第3回檜葉町原子力施設監視委員会 説明資料

福島第一原子力発電所に関する要確認事項への回答 追加質問

東京電力ホールディングス株式会社

テレスコ式装置カメラ映像確認調査

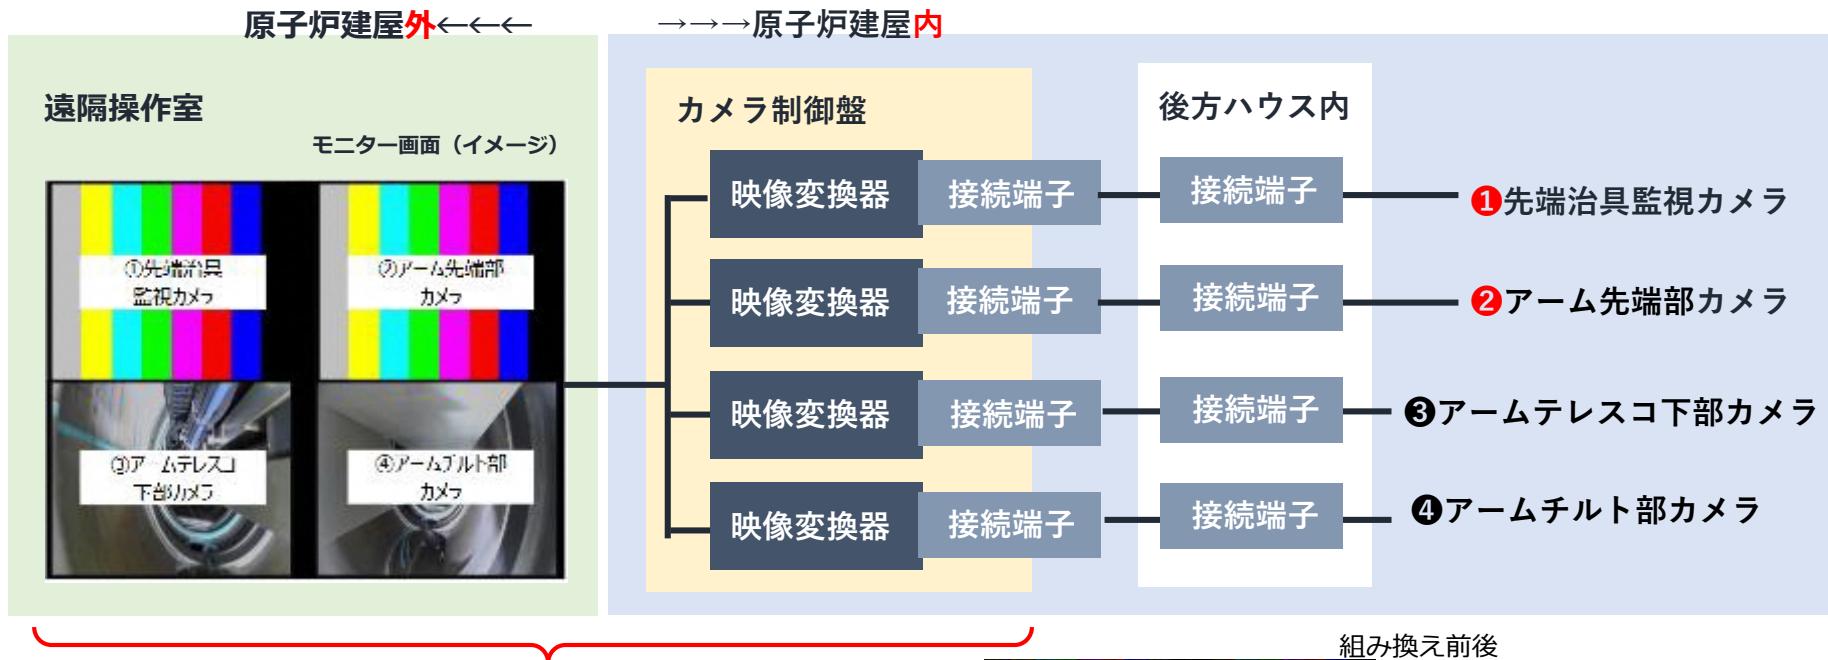
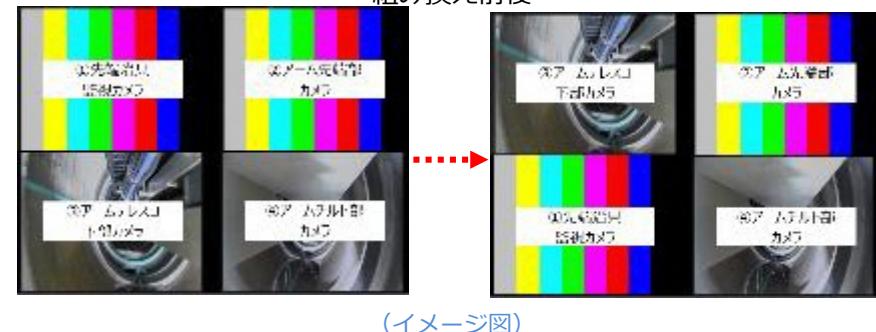
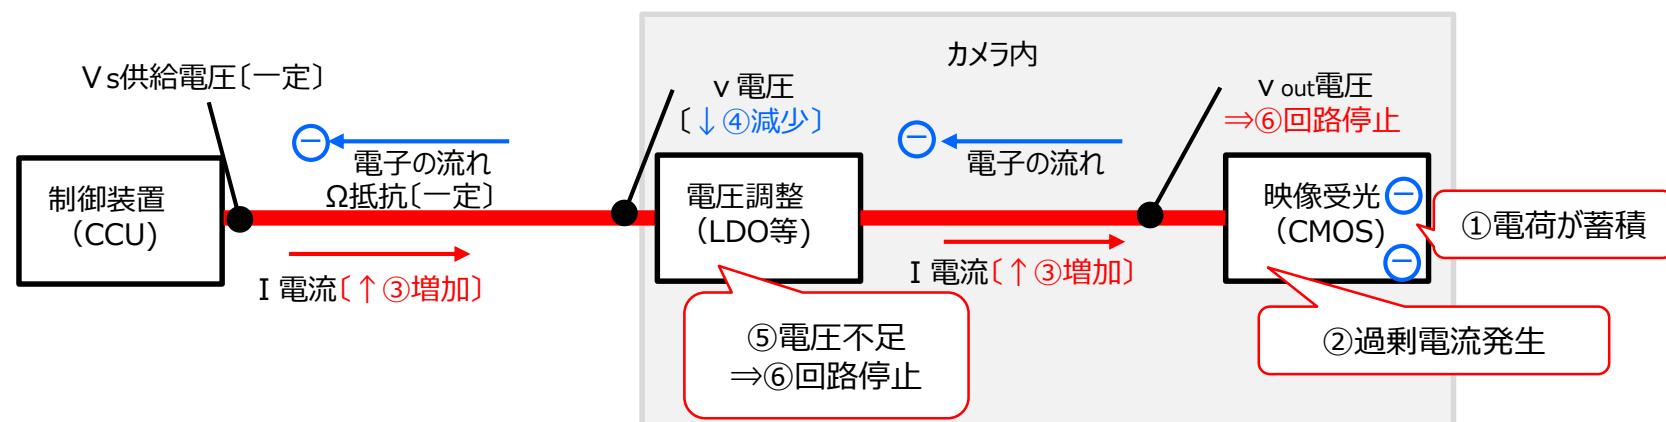
(第一回目の燃料デブリ試験的取り出しにおける)
カメラ不具合の問題についてご説明いただきたい。

燃料デブリを把持する作業の準備として、2024年9月17日に原子炉格納容器内の状況確認やテレスコ式装置の動作確認等を行ったところ、「先端治具監視カメラ」「アーム先端部カメラ」の映像が、遠隔操作室内的モニターに適切に送られてこないことを確認しました。

原因特定に向け、これまでに遠隔操作室ならびに原子炉建屋内のテレスコ式装置において、カメラケーブル、各接続端子、映像変換器の外観および信号確認、絶縁抵抗の測定等を実施しました。

原子炉建屋内のカメラ制御盤内で、4組の「カメラケーブル（光ファイバー）」と「映像変換器」の接続の組み合わせ変更を実施しモニター表示も連動して移動することを確認しました。

原子炉建屋内のカメラ制御盤より遠隔操作室側の状態に問題はないと考えています。

- 電気信号をグラフィカルに表示する計器（オシロスコープ）を活用し、カメラから送られてくる信号波形による「カメラ信号の強度確認」を行いました。「①先端治具監視カメラ ②アーム先端部カメラ」と「その他のカメラ」では信号挙動に違いがあることを確認しました。
- 推定メカニズムとして、カメラの半導体素子に放射線が通過し、「電離作用により発生した多量の電荷」の影響が考えられます。
- そのため、テレスコ式装置を「原子炉内に比べて比較的線量の低いエンクロージャ」内に置きカメラの電源を「入」状態、または「切」状態で待機させ、蓄積した電荷の低減によるカメラ状態の回復を試みました。しかしながら、引き続きカメラ映像が遠隔操作室のモニターに、適切に送られませんでした。

コンディションレポート（CR）の起票状況

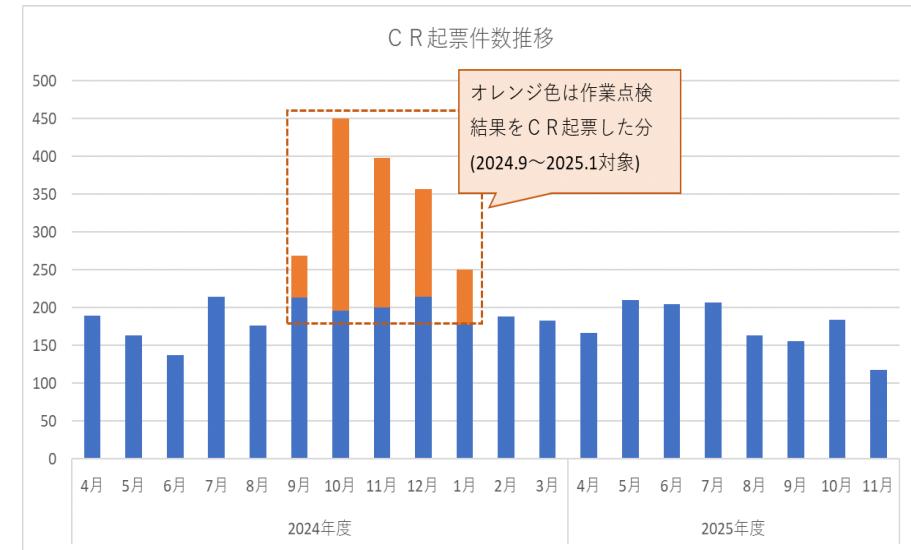
コンディションレポートの数の増減データを説明いただきたい。2024年5月の対策以降に増えているのか。

- コンディションレポート（以下、CR）の起票数は、作業点検結果のCR起票促進により、2024年9月～2025年1月は増加しているが、作業点検結果CR の起票や処理に膨大なリソースがかかる一方で他部門・他企業への展開が期待される「新たな学び」を効果的に抽出することが困難であったことと、作業点検は一時的な取り組みではなく、作業プロセスに落とし込み継続実施していることから、1月下旬より全件名のCR起票は取り止め、新たな学びやノウハウ構築に繋がるCRを起票する運用に変更した。（グラフオレンジ部分）
- 2025年8月から、建築関係設備の不具合事案の取り扱いを整理し、原子力安全に関わらない建築物不具合(事務所照明の不点灯等)については別フラグのCR起票対象としたり、原子力安全の懸念事項とは関連のないもの(企業KY参加記録等)を起票しないようにしたが、起票数が前年度と同様であることを鑑みると、原子力安全や作業品質に関連するCRの起票は増えている傾向であると思われる。

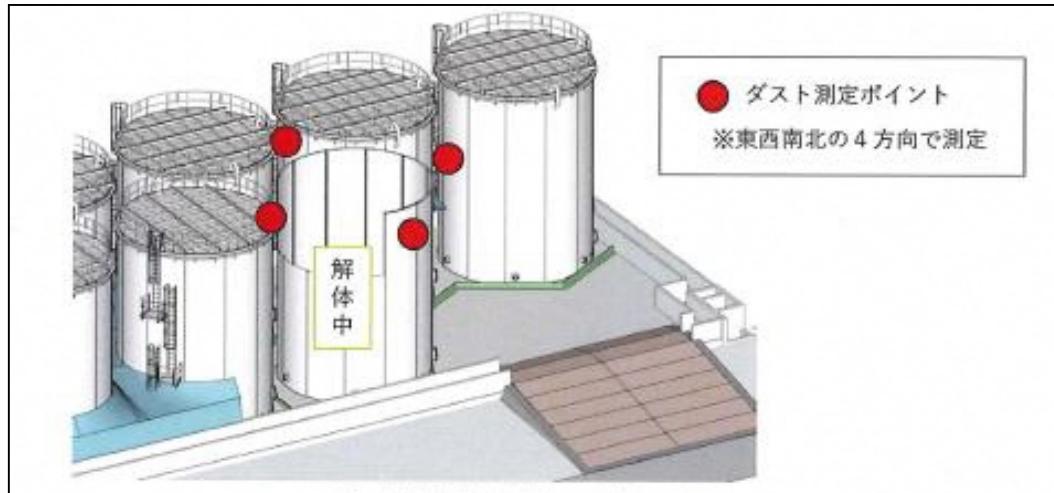
フランジタンク解体時には除染が行われていたが、J9エリアタンクでは行われていない。この違いについて説明いただきたい。

- フランジタンクもJ9エリアタンクも、解体前は同様の手順でタンク内表面に散水を行い解体を実施しています。
- フランジ型タンクについては、散水だけでは十分な除染が行えないことから、解体後に構内の設備において除染・減容を行い、コンテナに収納して構内の一時保管エリアに仮置きしています。※解体前に一部のタンクでは除染を実施しています。
- J9エリアタンクについては、これまでALPS処理水を貯留しており、フランジタンク同様に水抜き後にタンク内表面の散水を実施してから事前の線量測定を実施しています。
- J9エリアタンクは、線量測定の結果、J9エリア全てのタンク内線量が「バックグラウンド相当（J9エリアタンク周辺の線量平均値以下）」であることを確認しています。J9エリアタンクでは、解体時における放射性物質の飛散の可能性は無いことから除染を行っていません。
- 今後解体を計画しているJ8エリアタンクについても、同様に事前に線量調査を実施し、除染の要否を判断していきます。
